# 기 술 검 토 서

NO. 토질 및 기초 — 44

제 목: 절토사면 안정대책 검토

강 원 건 설 사 업 소  
춘 천 ~ 동 홍 천 기 술 자 문 단

- A-A단면(STA. 11+260)

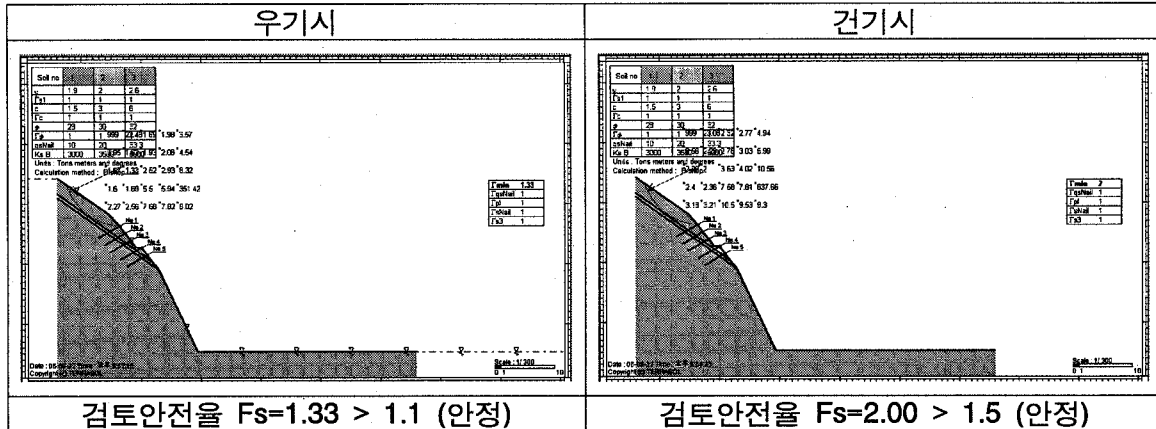
| 구 분               | 조 건                  |    | 현장인  | 자문단  | 보강현황                                  |                                       | 판정  |
|-------------------|----------------------|----|------|------|---------------------------------------|---------------------------------------|-----|
| A-A단면<br>(11+260) | Soil Nailing         | 건기 | 2.20 | 2.00 | C.T.C1.5×1.5m,<br>L=4m                | C.T.C1.5×1.8m,<br>L=4m                | O.K |
|                   |                      | 우기 | 1.41 | 1.33 |                                       |                                       | O.K |
|                   | FRP                  | 건기 | 2.42 | 2.32 | C.T.C2.5×3.0m,<br>L=4m                | C.T.C2.5×3.0m,<br>L=4m                | O.K |
|                   |                      | 우기 | 1.62 | 1.61 |                                       |                                       | O.K |

- 1) 검토구간은 설계시 추정된 암선이 하락되었고, 서울방향은 슬라이딩이 발생되어 지층조건을 감안한 사면안정대책방안이 필요한 실정임.
- 2) A-A단면은 구배완화의 경우 지형여건상 무한사면이 형성되어 적용이 곤란한 상태이므로 보강공법을 적용하여 사면안정성을 확보하는 것이 타당한 것으로 판단되며, 보강방안으로는 Soil Nailing, FRP보강그라우팅공법이 적용가능함. 공법적용시에는 경제성, 시공성, 장기적인 안정성이 고려되어야 하며 본 검토구간은 경제성에서 유리한 FRP보강그라우팅공법이 적합한 것으로 판단됨.
- 3) B-B단면은 구배완화와 보강공법(Soil Nailing, FRP보강그라우팅공법)의 적용을 검토한 결과 시공성 및 경제성, 장기적인 안정성에서 유리한 구배완화공법이 적정한 것으로 판단됨.
- 4) C-C단면은 이미 붕괴가 발생됨에 따라 사면이 이완되어 있어 이완영역을 제거하는 것이 타당한 것으로 판단되므로 사면구배를 완화하는 방안이 적합한 것으로 사료됨.
- 5) 공법적용시에는 반드시 시공상세도 및 시공계획서를 작성하여 정밀시공이 되어야하며, 절취량변경에 따른 배수조건 등이 변경되는 경우에는 배수체계의 변화여부를 검토하고, 절취면은 조속히 표면처리를 실시하여 세굴 및 침식에 의한 영향을 최소화하여야 함.

- B-B단면(STA. 11+340)

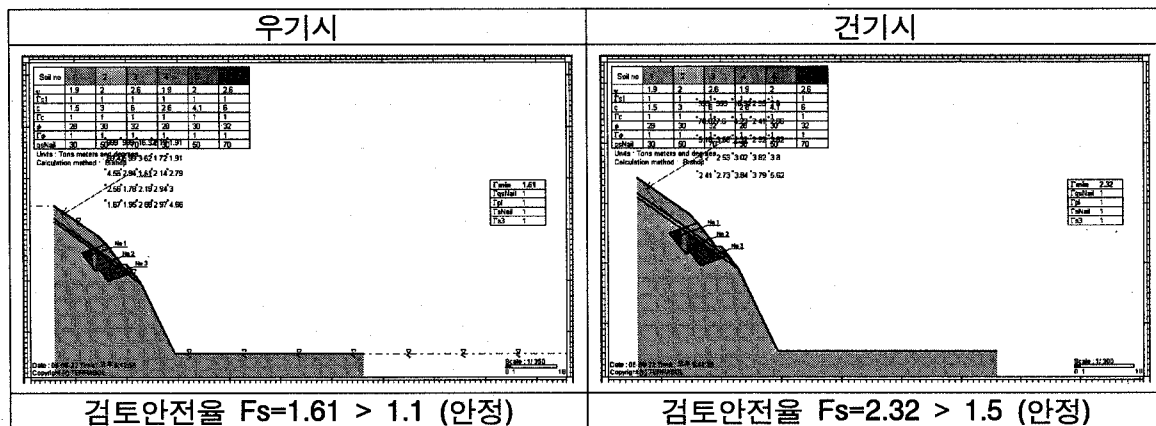
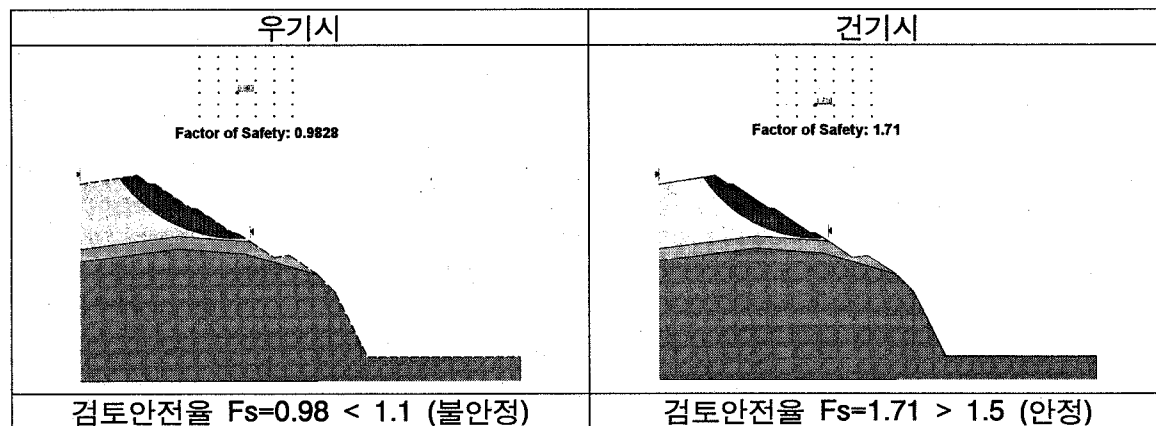
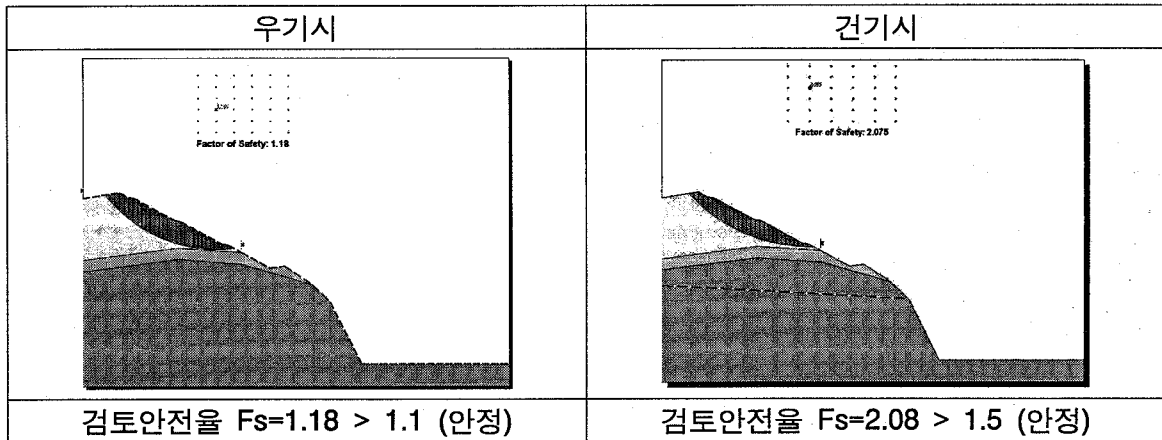
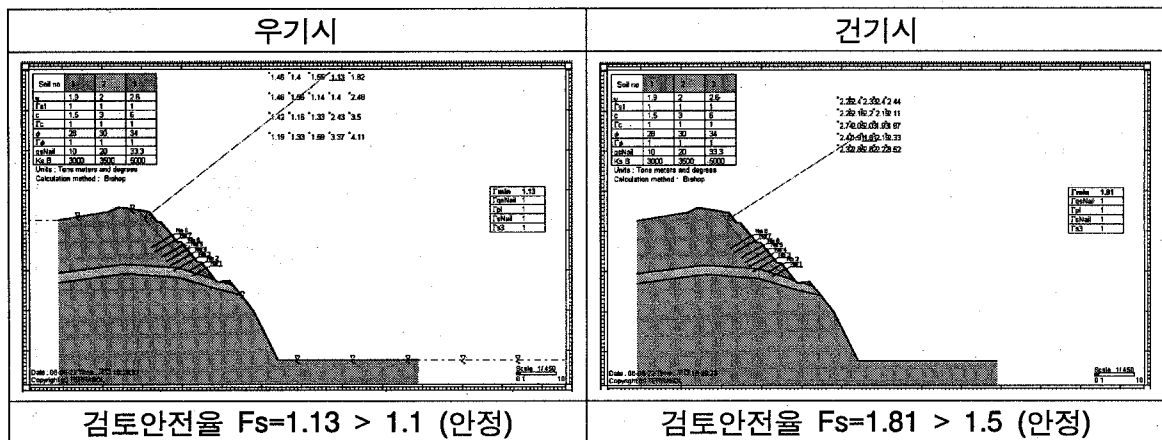
| 구 분               | 조 건                  |    | 현장인  | 자문단  | 보강현황                                  |                                       | 판정  |
|-------------------|----------------------|----|------|------|---------------------------------------|---------------------------------------|-----|
| B-B단면<br>(11+340) | 사면구배완화<br>(토사 1:1.5) | 건기 | 1.71 | 1.71 | 토사 1:1.5<br>리핑 : 1:1.0<br>발파암 : 1:0.5 | 토사 1:1.5<br>리핑 : 1:1.0<br>발파암 : 1:0.5 | O.K |
|                   |                      | 우기 | 0.98 | 0.98 |                                       |                                       | N.G |
|                   | 사면구배완화<br>(토사 1:1.8) | 건기 | 2.08 | 2.08 | 토사 1:1.8<br>리핑 : 1:1.0<br>발파암 : 1:0.5 | 토사 1:1.8<br>리핑 : 1:1.0<br>발파암 : 1:0.5 | O.K |
|                   |                      | 우기 | 1.18 | 1.18 |                                       |                                       | O.K |
|                   | Soil Nailing         | 건기 | 2.30 | 1.81 | C.T.C1.5×1.5m,<br>L=4~6m              | C.T.C1.5×1.5m,<br>L=4~6m              | O.K |
|                   |                      | 우기 | 1.43 | 1.13 |                                       |                                       | O.K |
|                   | FRP                  | 건기 | 1.51 | 1.56 | C.T.C2.5×3.0m,<br>L=4m                | C.T.C2.5×3.0m,<br>L=4m                | O.K |
|                   |                      | 우기 | 1.21 | 1.16 |                                       |                                       | O.K |

- C-C단면(STA. 11+414)

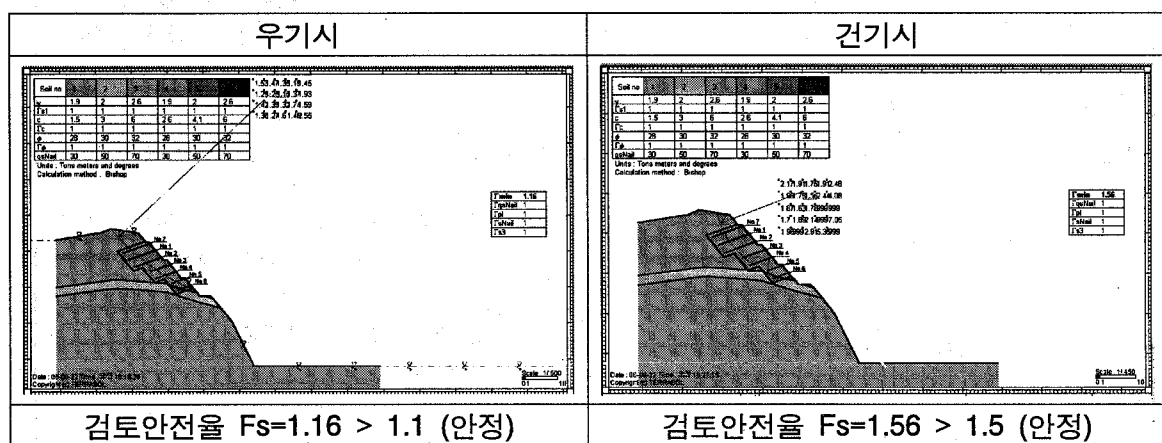
① 경사완화시(활동면제거가 가능한 구배 1:1.8)

| 우기시                        | 건기시                        |
| 검토안전율 $Fs=1.11 > 1.1$ (안정) | 검토안전율 $Fs=1.98 > 1.5$ (안정) |

| 구 분               | 조 건                  |    | 현장인  | 자문단  | 보강현황                                  |                                       | 판정  |
|-------------------|----------------------|----|------|------|---------------------------------------|---------------------------------------|-----|
| C-C단면<br>(11+414) | 사면구배완화<br>(활동면제거)    | 건기 | 1.98 | 1.98 | 토사,리핑 1:1.8<br>발파암 : 1:1.0            | 토사,리핑 1:1.8<br>발파암 : 1:1.0            | O.K |
|                   |                      | 우기 | 1.11 | 1.11 |                                       |                                       | O.K |
